Mission régionale d'autorité environnementale  
ÎLE-DE-FRANCE

**Avis délibéré  
sur le plan local d'urbanisme de  
Saint-Germain-lès-Corbeil (91)  
à l'occasion de sa révision**

N°APPIF-2022-002  
en date du 27-01-2022

Figure 4: Principales évolutions entre les deux révisions (Inclusions en jaune MRAe)

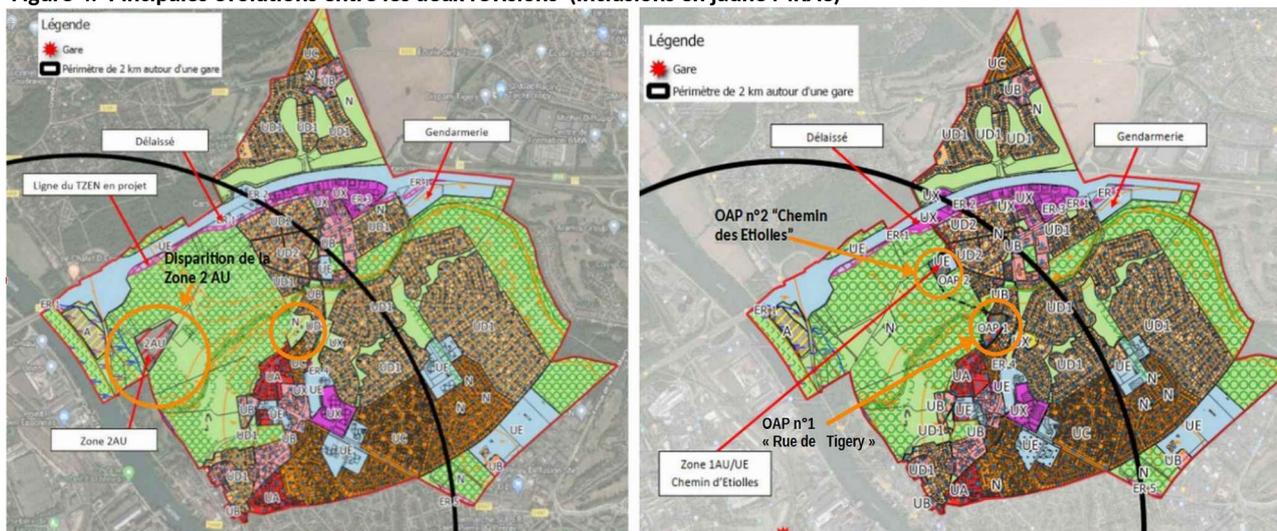
La MRAe note que la zone agricole (A) du site « Berge de Seine », qui devait devenir une zone 2AU de 2,98 ha dans la précédente révision, est conservée comme espace agricole dans ce projet de révision de PLU (p.120)<sup>9</sup>, ce qui est positif (cf. [figure 4](#)).

Figure 5: Cinq images enjeux écologiques – Source : rapport de présentation (p.112) avec inclusion de la zone 1AU (OAP n°2) par la MRAe. En bas à droite : zone 1AU - Source : rapport de présentation (p.108)

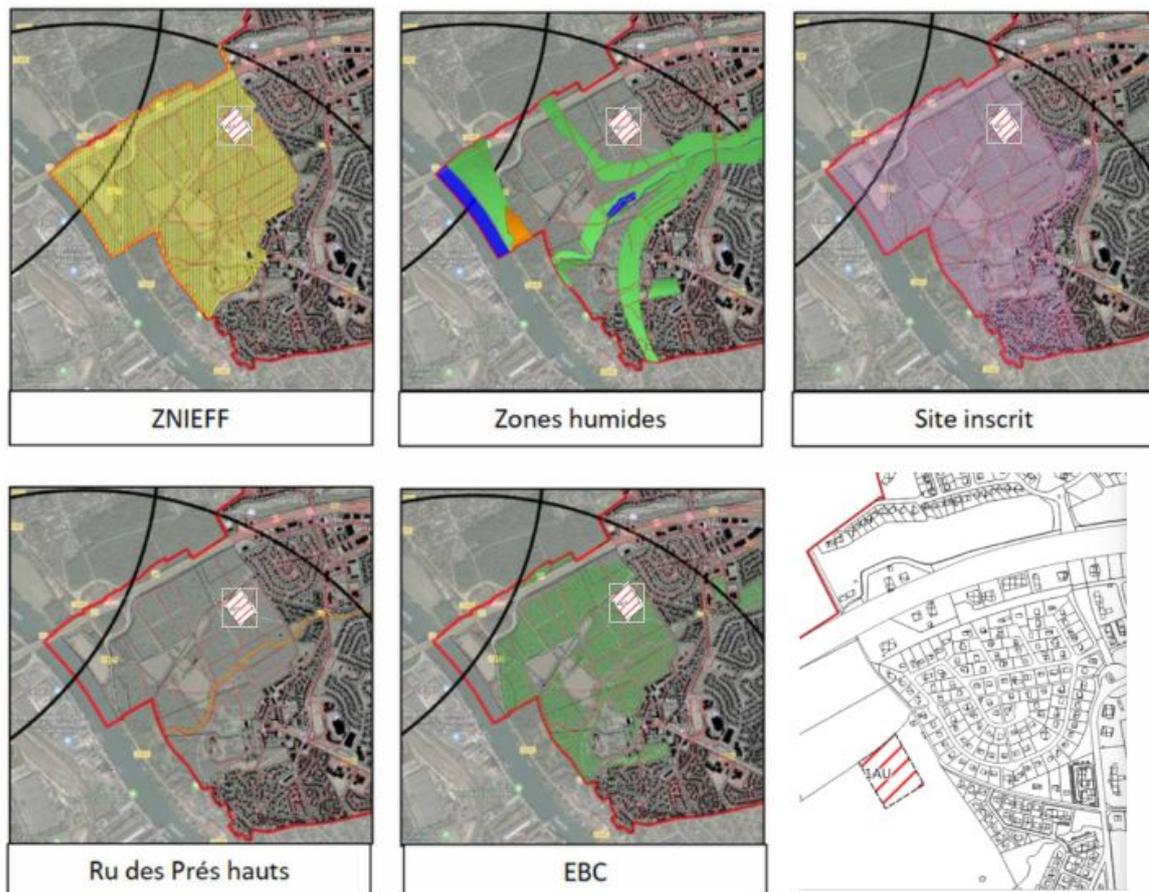
Comme l'indique la [figure 6](#), cette zone est située au sein d'une ZNIEFF, d'un site inscrit et dans un espace boisé classé. Elle est en outre insérée dans un réservoir de biodiversité identifié par le SRCE (p. 57). Le rapport

Par ailleurs, le schéma de principe de l'OAP devrait à minima indiquer comment s'effectue la transition entre la zone constructible et l'espace boisé alentour.

- justifier la localisation de la zone 1AU « Chemin d'Etiolles » et de l'aire de stationnement prévue, au sein d'une ZNIEFF, d'un site inscrit d'un espace boisé classé ;
- préciser le schéma de principe de l'OAP.

Figure 6: Compatibilité avec le SDRIF et le SRCE

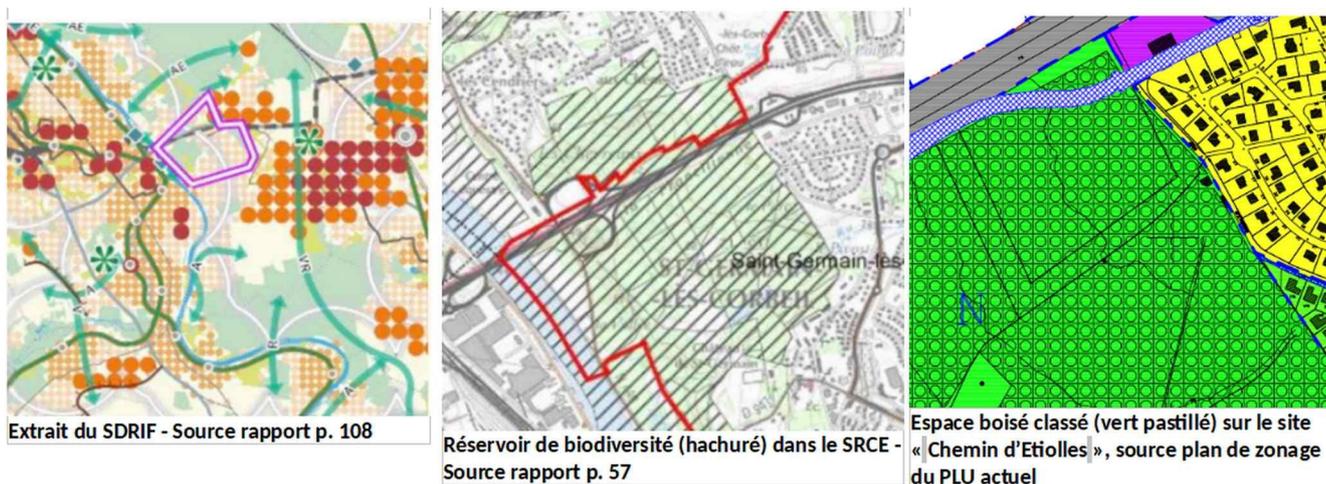
Or, selon la MRAe, la compatibilité avec le SDRIF n'est pas démontrée. Le rapport relève notamment (p.98) que l'urbanisation sur les espaces boisés est « interdite par le SDRIF », or le site d'extension urbaine « Chemin d'Etiolles » prévu par le projet de révision se trouve sur un espace boisé classé (EBC) figurant dans le PLU en vigueur. L'absence de prise en compte des EBC existants dans le PLU en vigueur doit donc être précisée et justifiée dans le rapport de présentation. Le territoire communal apparaît par ailleurs plutôt en tant que zone urbaine à optimiser dans la carte de destination générale des différentes parties du territoire du SDRIF (cf. figure 4). Enfin, le secteur «chemin d'Etiolles » (OAP n°2) est situé au sein d'un réservoir de biodiversité identifié par le SRCE.

- compléter l'état initial des zones 1AU « Chemin d'Etiolles » en spécifiant si elle est concernée par un EBC et préciser à cet égard l'analyse de l'articulation du projet de PLU avec le SDRIF ;
- d'assurer une traduction satisfaisante des enjeux environnementaux identifiés par le SRCE sur le territoire communal.
